# ABOX — wariant roboczy 100 W / 6 Ω, jedna para końcowa

KONTROLA POŁĄCZEŃ, NIE DOKUMENTACJA WYKONAWCZA. R13 i dobór diod wymagają wyjaśnienia. Skrzyżowanie bez kropki = brak połączenia.

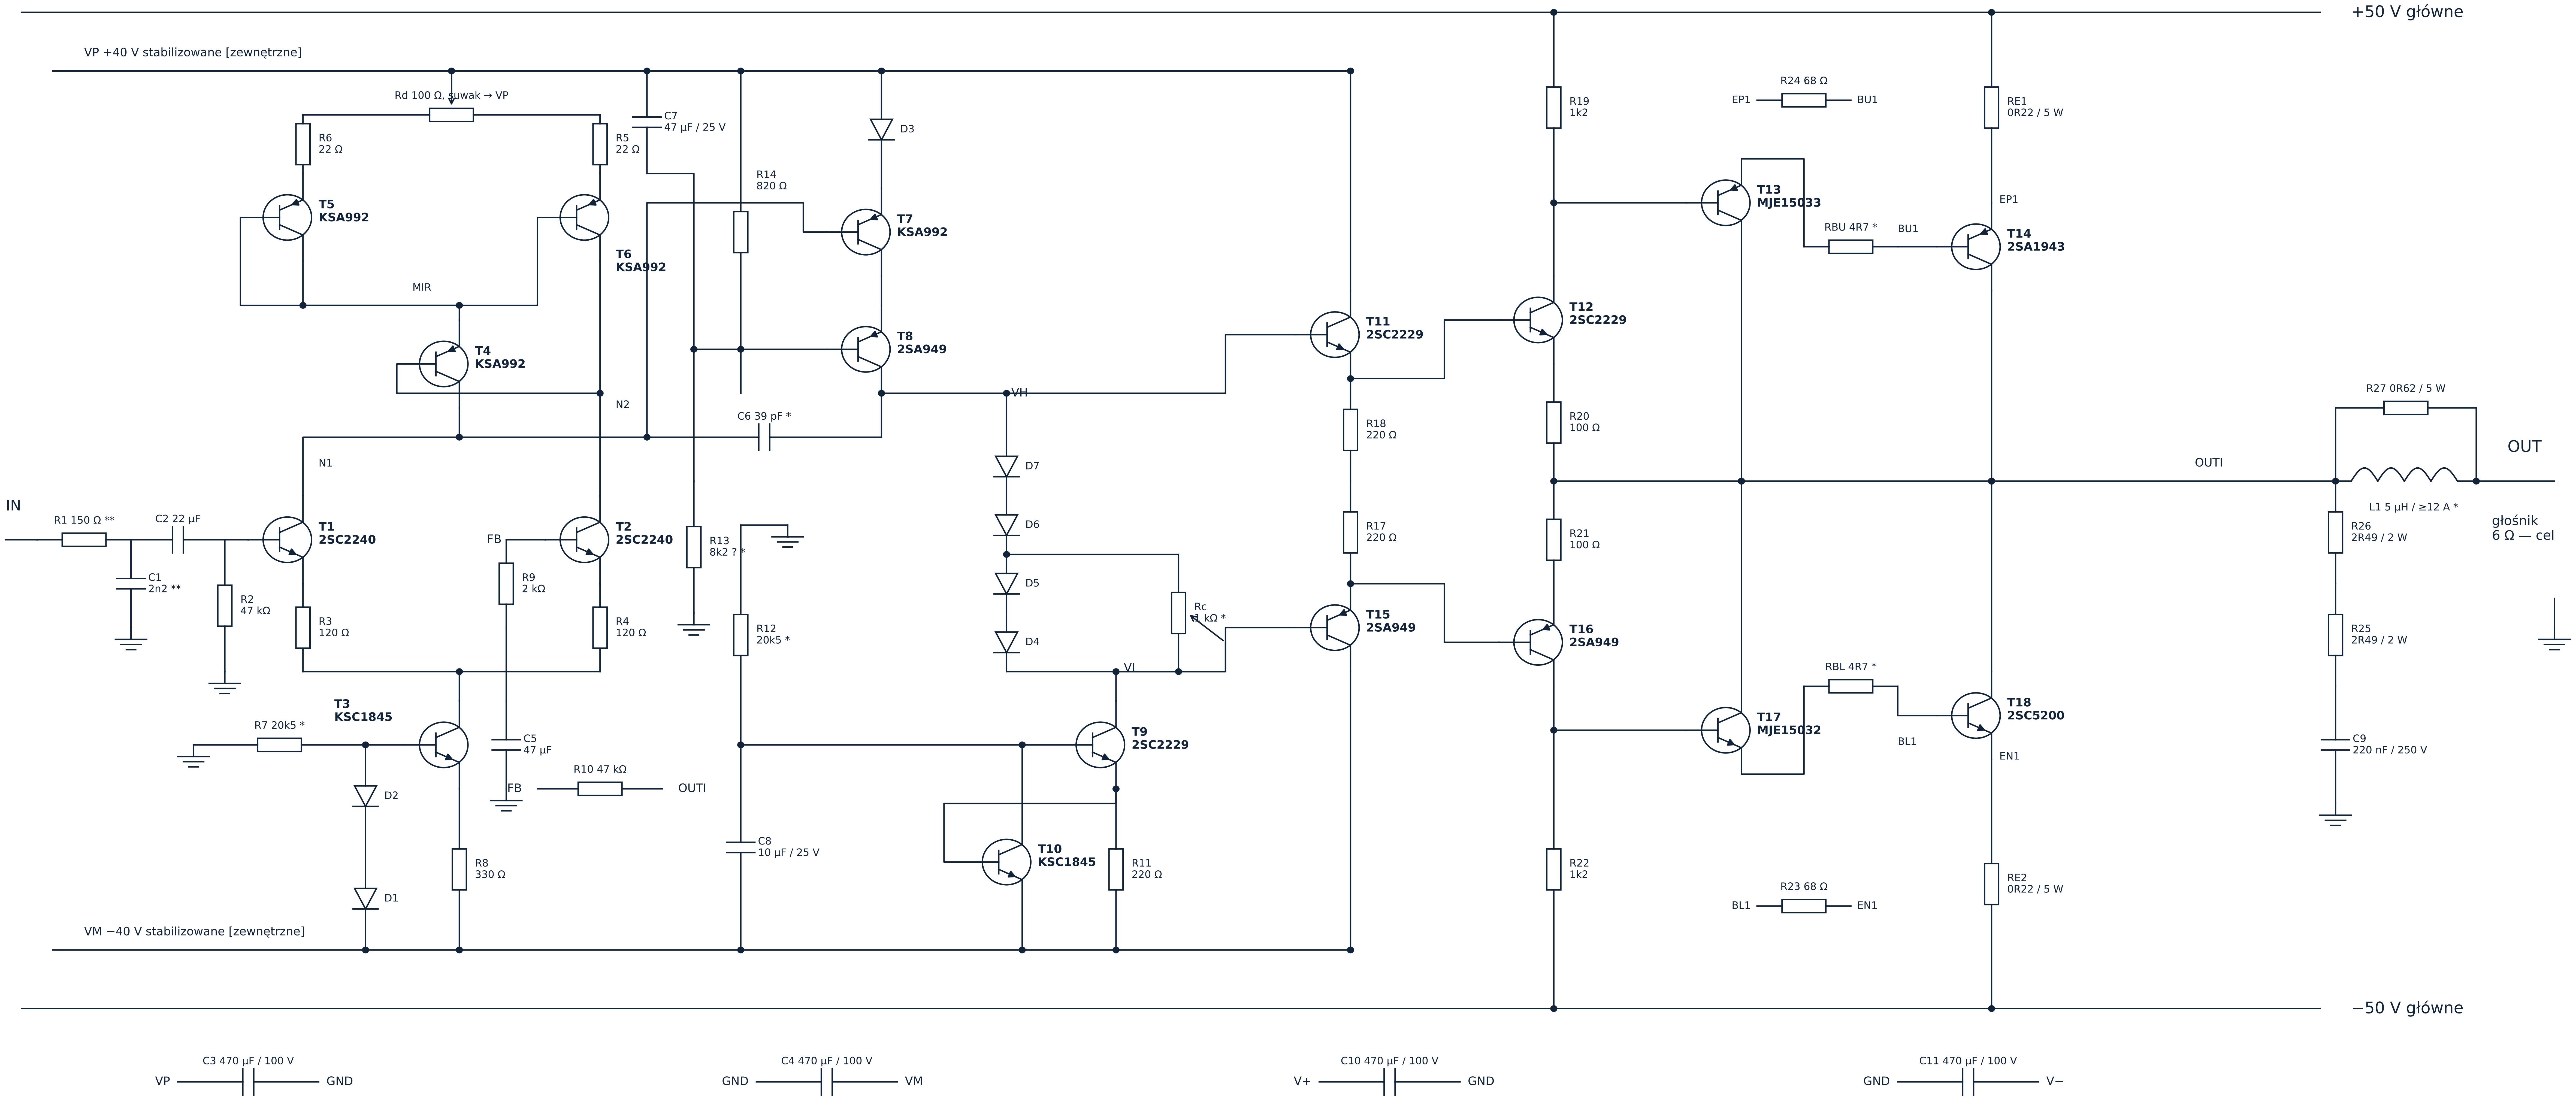
R13: skan 82k / 8k2 — wartość niezatwierdzona. D1–D3: BAYP95; D6/D7: BAP811 wg skanu; D4/D5: typ do ustalenia. Nie zastępować automatycznie przez 1N4148.
